CONCLUSIONS DU COMMISSAIRE ENQUÊTEUR

Objet : Révision n°1 du plan local d'urbanisme de la commune de Saint-Cyr-Sur-Mer

RAPPORT CONCERNANT L'ENQUETE PUBLIQUE RELATIVE A
« LA REVISION N°1 DU PLAN LOCAL D'URBANISME DE LA COMMUNE
SAINT-CYR-SUR-MER »

RAPPORT RELATIF A L'ENQUÊTE PUBLIQUE AYANT POUR OBJET LA REVISION N°1 DU PLAN LOCAL D'URBANISME DE LA COMMUNE DE SAINT-CYR-SUR-MER

Carte du risque incendie :

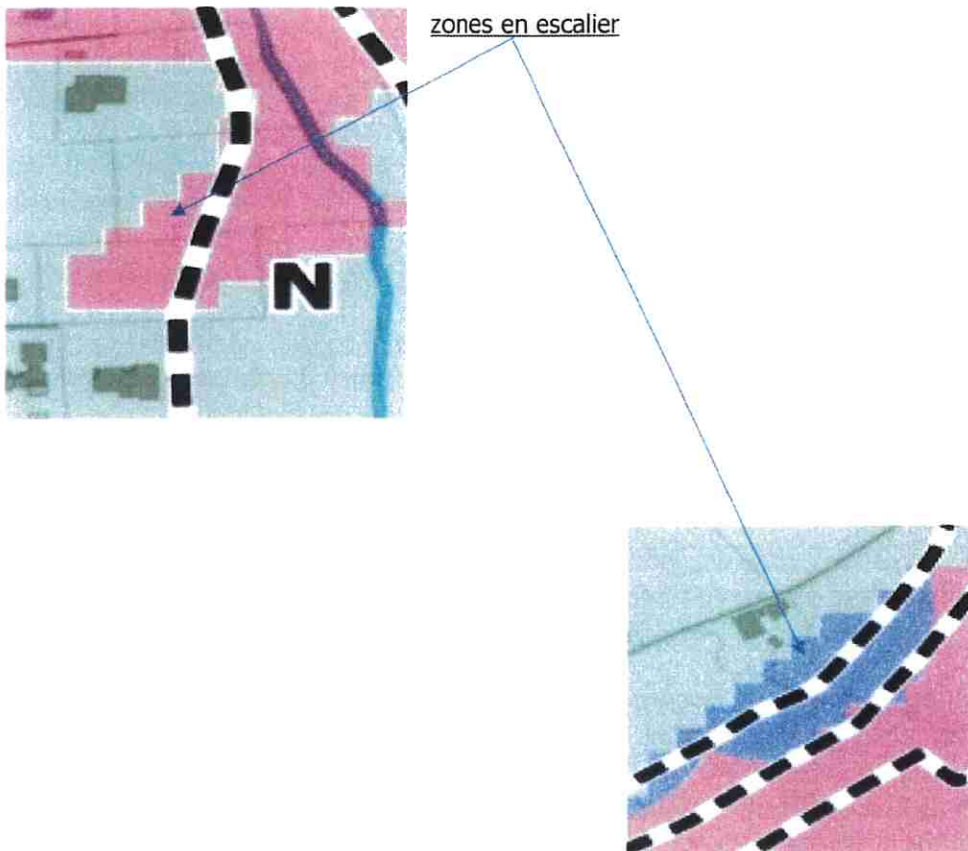
Le porté à connaissance en date du 4 Juillet 2024, traduit dans le projet du PLU par la carte des risques incendie, concrétisée par la superposition de plusieurs facteurs (aléa, vent dominant, défense possible, urbanisation etc...), qui pénalise des projets individuels par l'existence des zones F1 et F2 mais n'a pas été remis en cause par le public.

Carte du risque incendie :

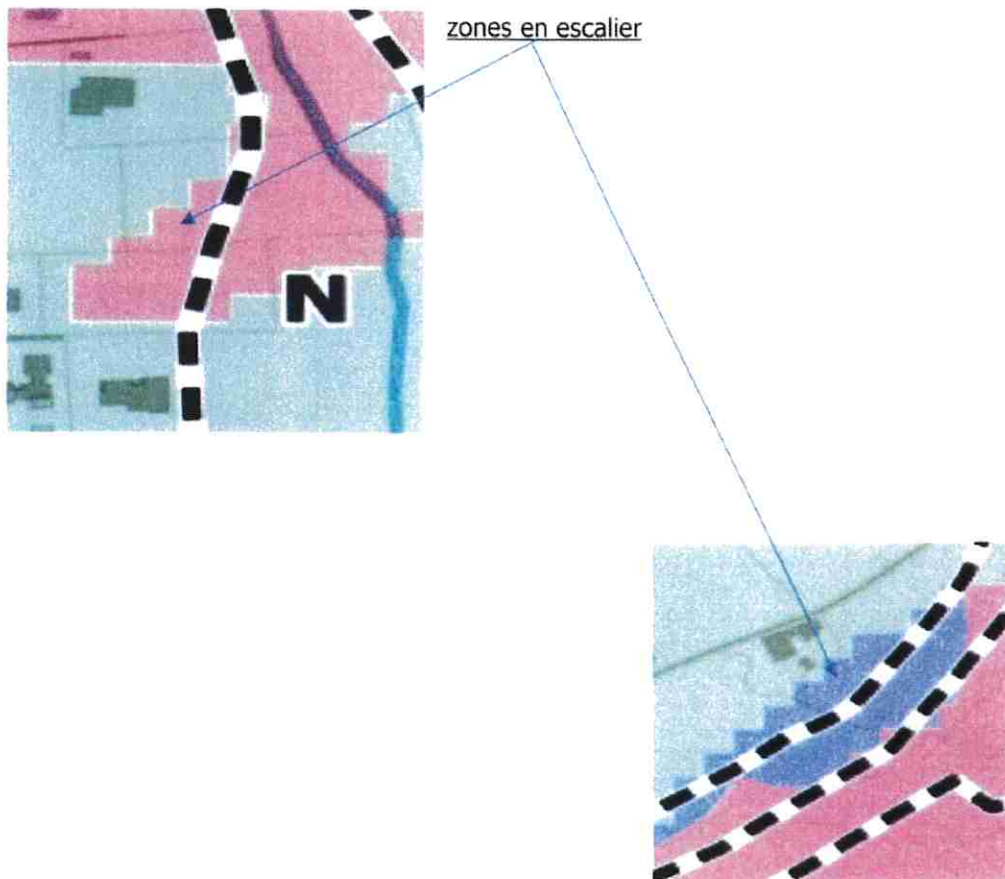
Le porté à connaissance en date du 4 Juillet 2024, traduit dans le projet du PLU par la carte des risques incendie, concrétisée par la superposition de plusieurs facteurs (aléa, vent dominant, défense possible, urbanisation etc...), qui pénalise des projets individuels par l'existence des zones F1 et F2 mais n'a pas été remis en cause par le public.
